Supplerende Sikkerhedsbestemmelse 2026-506 ORF

Strækning 24, Aarhus H. Instruktorisk udvidelse af sporspærring

Bilag 1

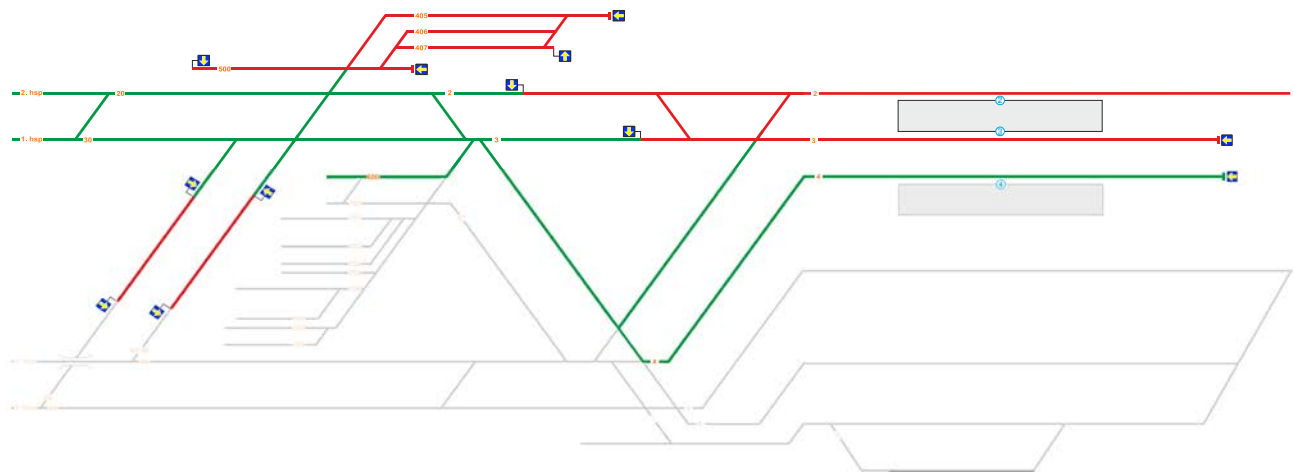
Når sporspærring med sporspærrings-ID 517971 er etableret, strækker den sig, uagtet den tekniske sikring, fra sporskifte N141 til frisporsmærket ved sporskifte N140.

Sporspærringslederen skal sikre, at markering af arbejdsstedet sker ved sporskifte N140, samt at det ved hæmsko sikres, at der ikke kan køres ud af sporspærringen.

Se bilag 1.
